Inspraakbundel

Reacties op concept Notitie Reikwijdte en Detailniveau ‘380 kV Netuitbreiding Maasbracht – Eindhoven’ deel 2

Bijlage: kaart met route midden – Parallelweg Someren

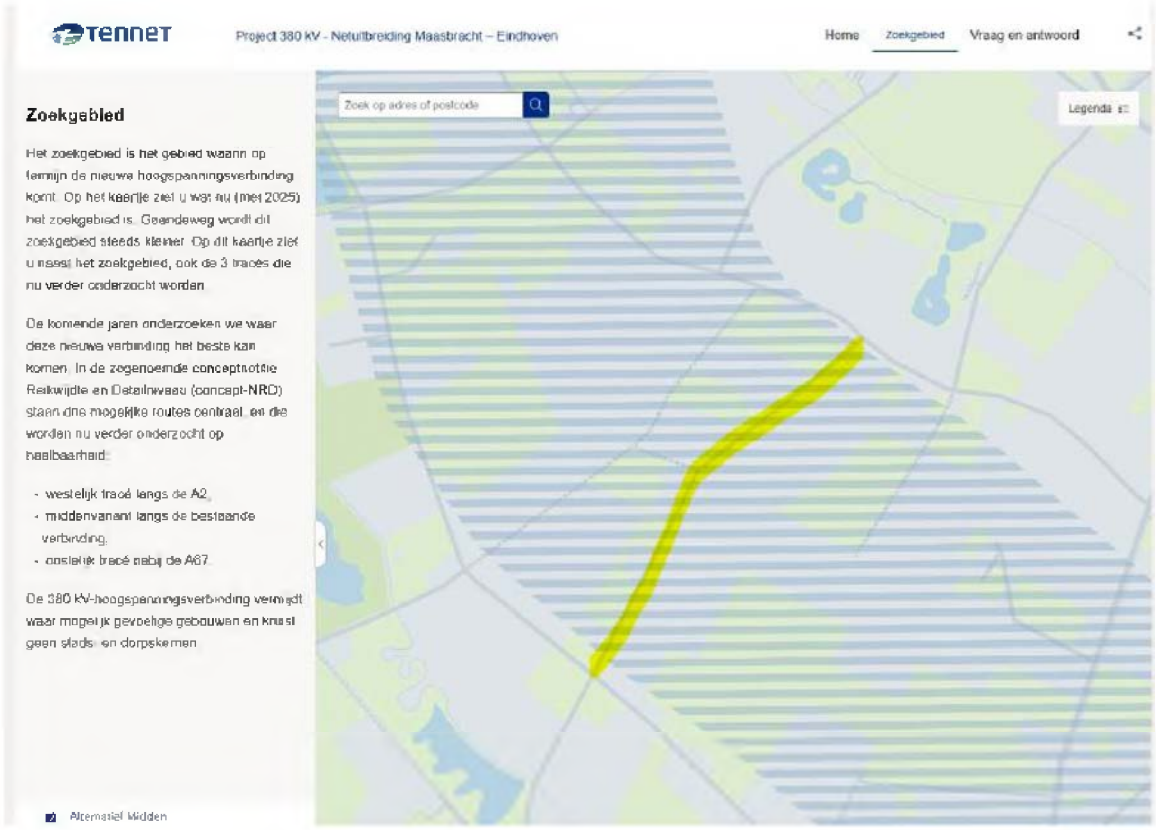
- De route in Someren-Parallelweg definitief te verwijderen uit het plan-MER en de IEA.
- Routevarianten langs bestaande infrastructuur (zoals A67 of A2) verder te verdiepen.
- De mogelijkheid van gedeeltelijke ondergrondse aanleg te onderzoeken bij gevoelige gebieden, indien bovenleiding wordt doorgezet.
- De omgeving tijdig en transparant te betrekken bij het vervolgproces, en detailkaarten beschikbaar te stellen waarin exacte mastlocaties en afstanden tot woningen inzichtelijk zijn.

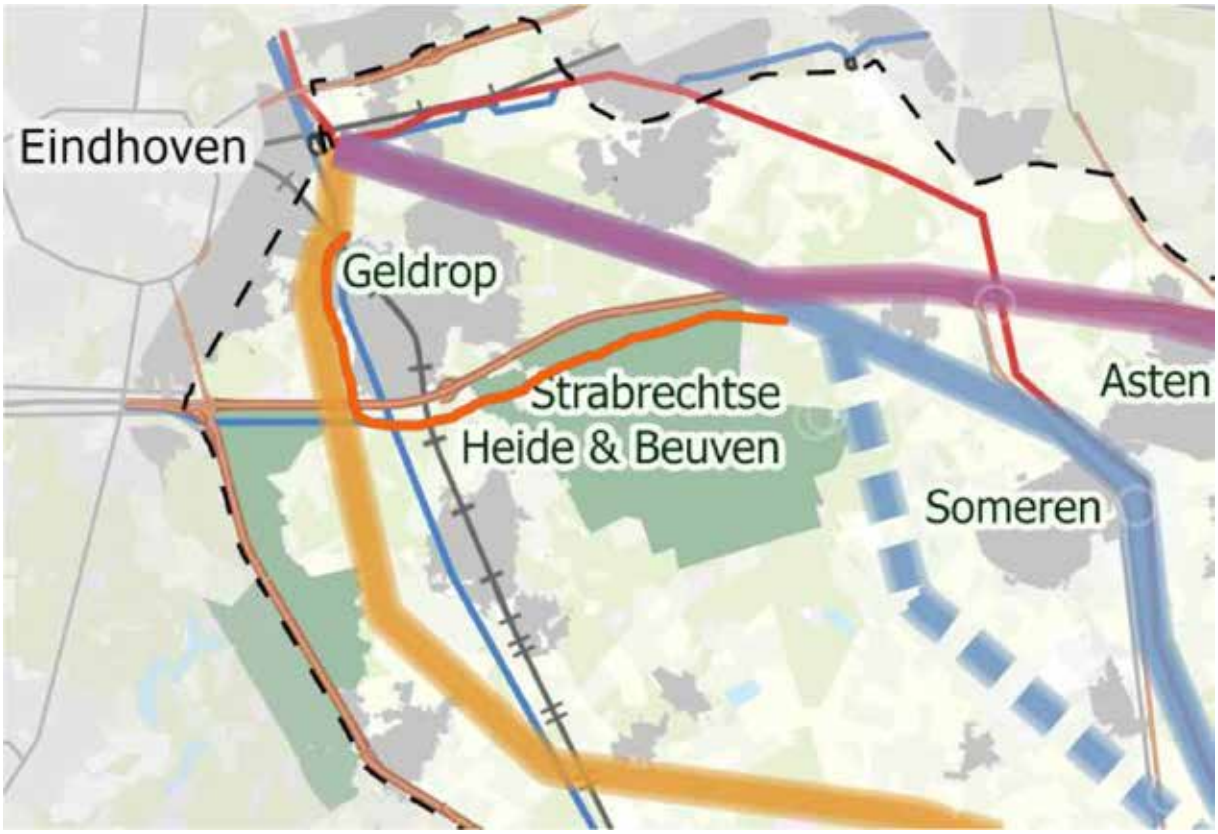
4. Oproep tot alternatieven:
Ik verzoek u dringend om alternatieven te overwegen, zoals het aanleggen van ondergrondse kabels, het combineren van tracés met bestaande infrastructuur (zoals snelwegen of spoorlijnen), en het vermijden van kwetsbare natuurgebieden.
Er bestaan verschillende alternatieve tracés welke in de huidige plannen niet zijn uitgewerkt. Hierbij kan worden gedacht aan het volgende

Indien Alternatief West geen optie zou zijn, is er dan nagedacht over de mogelijkheid om Alternatief Midden en Alternatief Oost langs Geldrop te laten lopen in plaats van langs Mierlo? Ik verwijs naar het bovenstaande kaartje, waarbij tracés Alternatief Midden en Oost ook vanaf het startpunt langs zuid langs de blauwe lijn (150Kv) kunnen lopen en bij de kruising met de A67 deze snelweg verder kunnen vervolgen richting de rode lijn in het oosten. De splitsing tussen de Strabrechtse Heide (natura 2000) en het bos worden niet extra belast, omdat hier al een splitsing in de vorm van een snelweg loopt.

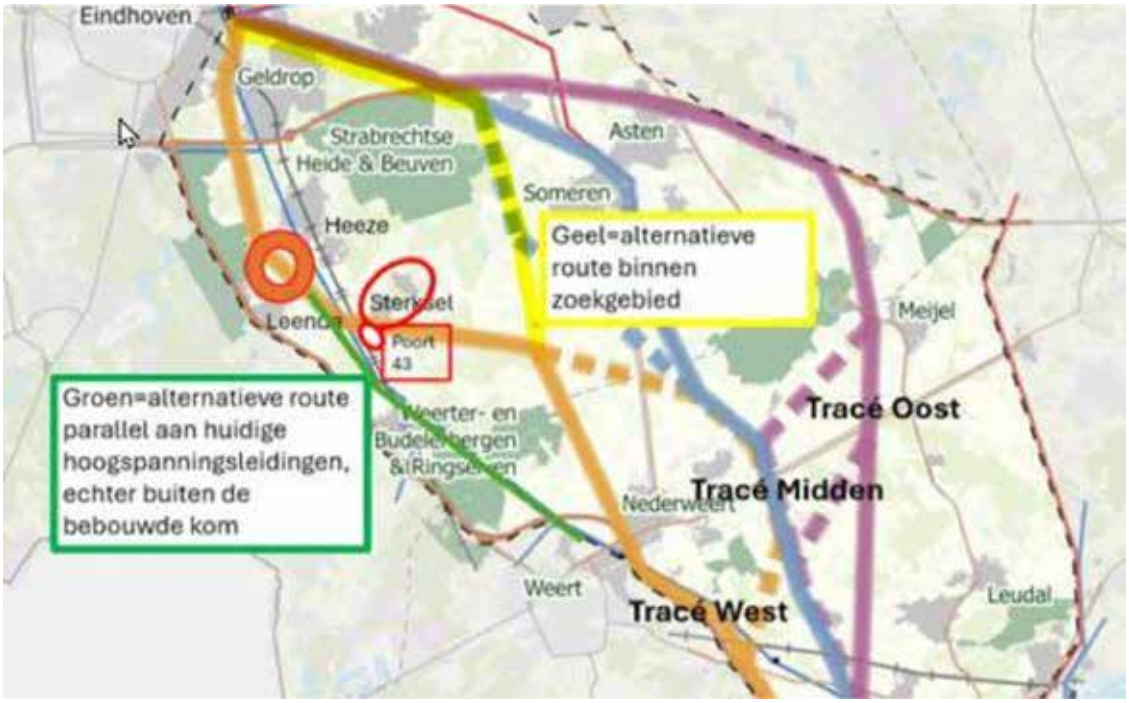
Gezien de potentieel schadelijke effecten van een bovengrondse aanleg verzoek ik u daarom serieus te kijken naar de aangedragen alternatieve oplossingen. Indien technisch haalbaar, zou de aanleg van ondergrondse hoogspanningskabels een minder ingrijpende optie kunnen zijn die de negatieve impact op het landschap en de natuur aanzienlijk beperkt .Ook een aangepast tracé zoals het z.g. gele tracé (aangedragen door een werkgroep in Heeze, zie kaart hieronder), of verlegging van het tracé naar het gebied ten zuiden van “Poort 43” of doortrekken van de leiding parallel aan de huidige verbinding zoals ingetekend op de kaart zou overlast verminderen.

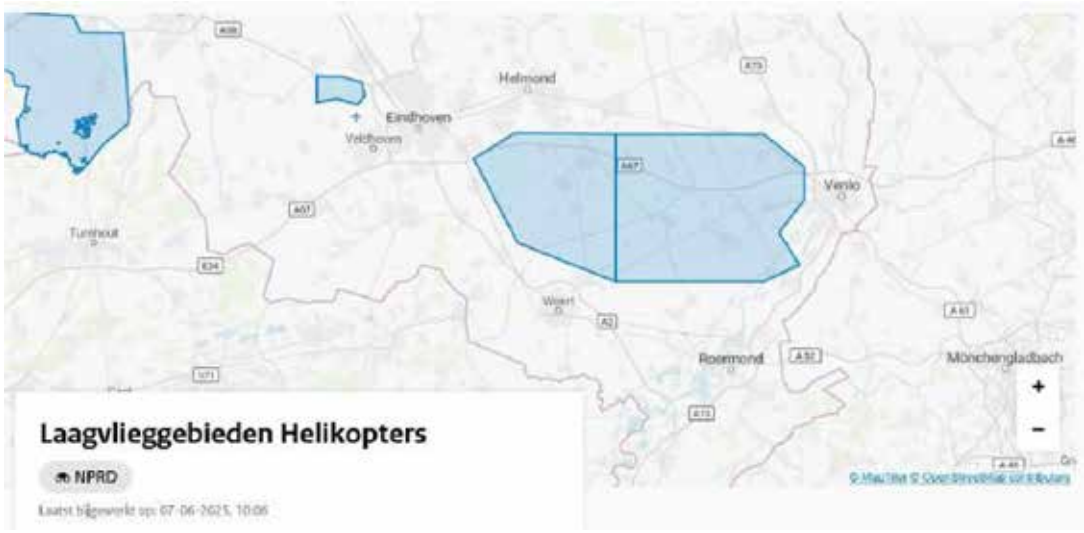
Zie hieronder een afbeelding voor het laagvlieggebied in Oost-Brabant en Limburg inclusief de in 2025 voorgestelde uitbreiding. Tracés Midden en Oost lopen door dit gebied. Enkel tracé West loopt niet door het uitgebreide laagvlieggebied.

- Het is onduidelijk hoe laagvliegende helikopters die tot op 40 meter hoog vliegen en hoogspanningsmasten van 60 meter hoog veilig gecombineerd kunnen worden. De oefeningen van defensie zijn hard nodig met het oog op de instabiele wereldpolitiek.

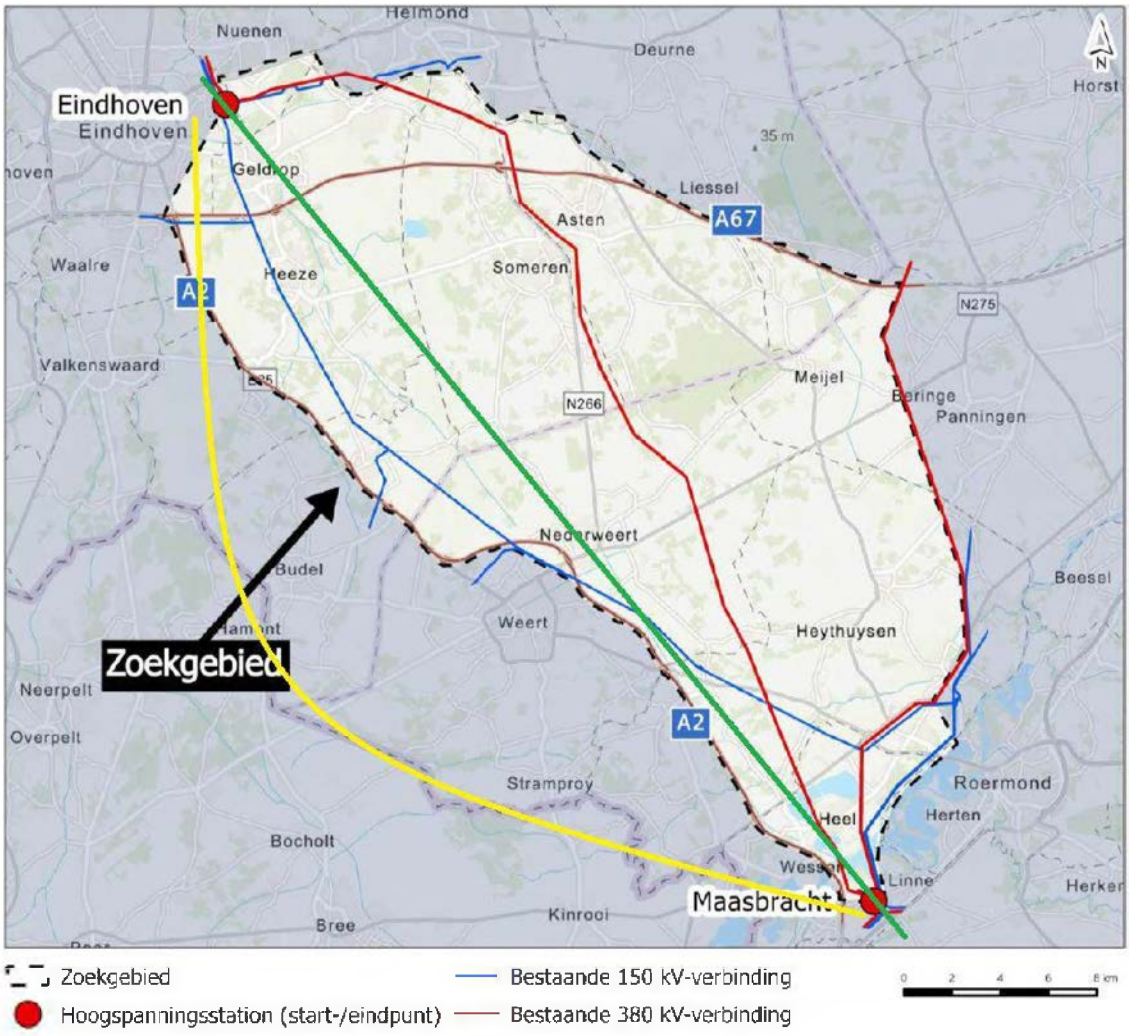
- Wilt u nader onderzoeken of het onderzoeksgebied uitgebreid kan worden naar het westen van de A2 tot aan omstreeks de Belgische grens? Het zoekgebied ligt nu niet symmetrisch rondom de lijn Eindhoven/Maasbracht, maar meer naar het oosten (zie bijgaande afbeelding). Indien het zoekgebied symmetrisch getrokken wordt rondom de lijn Eindhoven-Maasbracht (groen in de afbeelding), strekt het zoekgebied zich uit tot ongeveer de Belgische grens (geel in de afbeelding). Er is ruimte qua lengte van het tracé.
- Kunt u toelichting geven, waarom het onderzoeksgebied niet wordt uitgebreid naar het Westen van de A2 en mogelijkheden tot tracés hier op voorhand worden uitgesloten van onderzoek? De gebieden ten westen van de A2 hebben een waardevolle rol binnen de oplossingsruimte.
- Daarnaast verzoek ik u om in dit uitgebreide onderzoeksgebied tracés te definiëren.

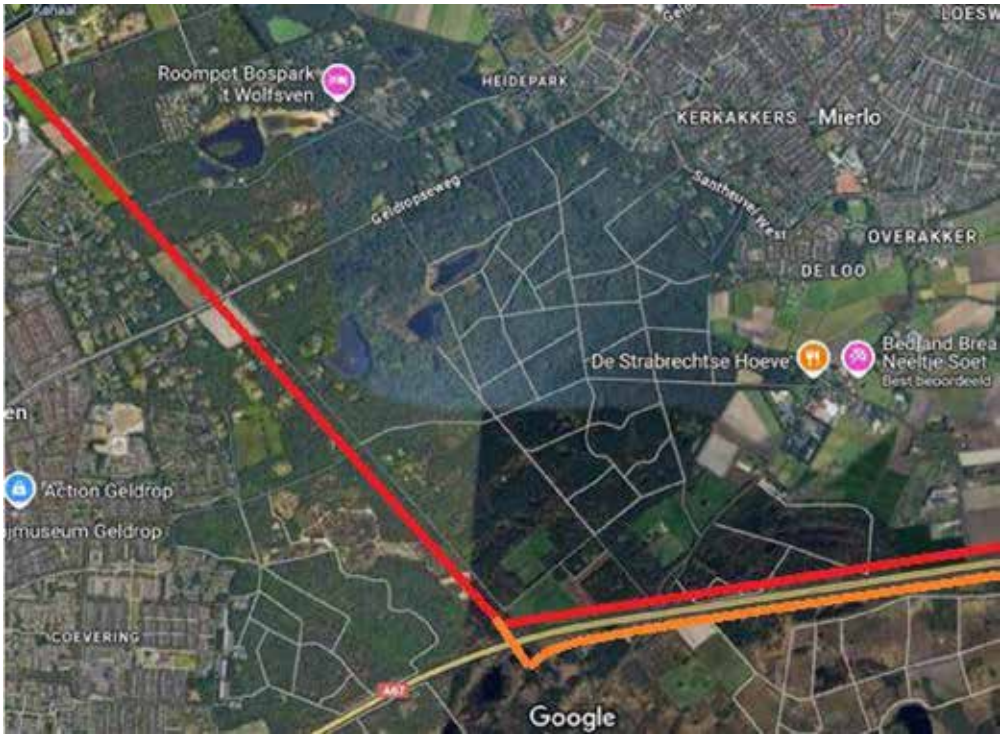
Het tracé zou dus conform onderstaande afbeelding – bij gebrek aan Tracé West als alternatief – als volgt kunnen lopen om de impact op de groene zone tussen Geldrop en Mierlo te minimaliseren:
1) via de zes verkavelde stukken landbouwgrond,
2) ten westen van de Rederijklaan,
3) tot aan de A67,
4) de A67 strak langs de snelweg vervolgen, waarbij het de voorkeur heeft om ten zuiden van de A67 te bouwen in plaats ten noorden van de A67.

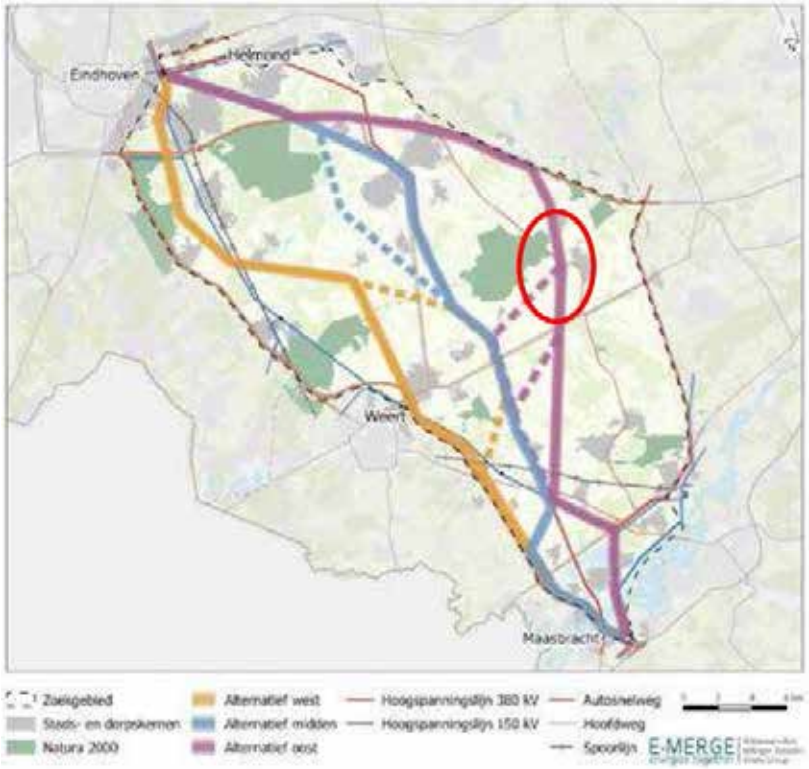
Op onderstaande afbeelding, die afkomstig is uit de concept-NRD, is het oostelijke alternatief aangeduid met de paarse kleur. De rode cirkel duidt het gedeelte van de hoogspanningsverbinding aan dat binnen ons grondgebied ligt.
